伊方発電所3号機における検査指摘事項について

令和6年3月21日
四国電力株式会社

1. 原子力規制検査における指摘事項について(1/5)

○令和5年度原子力規制検査※¹(火災防護(3年)検査)において確認された事案

確認された事案の例

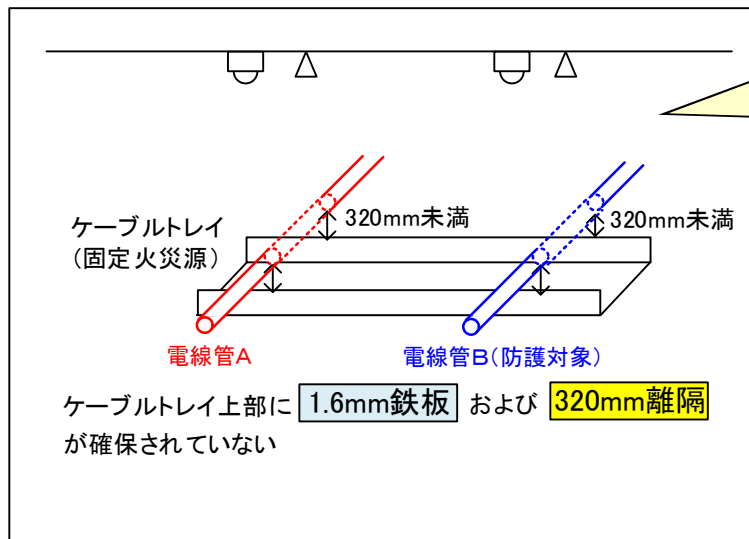
事案の概要	当社の対応
<p>➤ <u>火災防護対象ケーブルを収容する電線管に、隔壁等の系統分離対策が施工されていない。</u></p>	<ul style="list-style-type: none"> 速やかに固定火災源に近い電線管に耐火材を施工するなど工事計画と現場状況の不整合を解消する対応を進めている。(3月末完了予定) 次回(第17回)定期検査終了までに、部屋、通路部内に設置されている、火災により損傷の可能性がある防護すべき機器(電線管等)に耐火材を施工するなど、更なる火災防護の強化を実施予定。

防護すべき機器(電線管B)と固定火災源(ケーブルトレイ)との間に、1.6mm以上の厚さの鉄板および320mm以上の離隔確保ができておらず、工事計画どおりの系統分離ができていない※1。

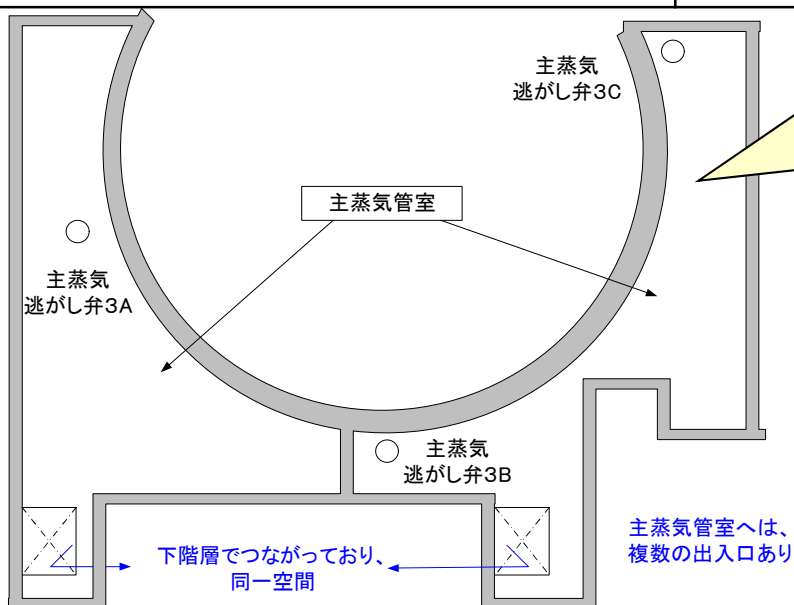
事案の概要	当社の対応
<p>➤ <u>原子炉を手動で停止するための手段(成功パス)が確保できていない。</u></p>	<ul style="list-style-type: none"> 主蒸気管室での火災発生リスクを低減するため、速やかに主蒸気管室を持込可燃物保管禁止とするとともに、固定火災源となる動力ケーブルに耐火材を施工する対応を進めている。(3月末完了予定) 次回(第17回)定期検査終了までに、部屋、通路部内に設置されている、火災により損傷の可能性がある防護すべき機器(電線管等)に耐火材を施工するなど、更なる火災防護の強化を実施予定。

発電所の安全停止に必要な主蒸気逃がし弁※1については、同弁を設置している主蒸気管室内で火災が発生しても、同弁へアクセスし、手動操作が可能である必要があるが、主蒸気管室全体に火災が及んだ場合は、同弁への速やかなアクセスおよび手動操作ができない※2。
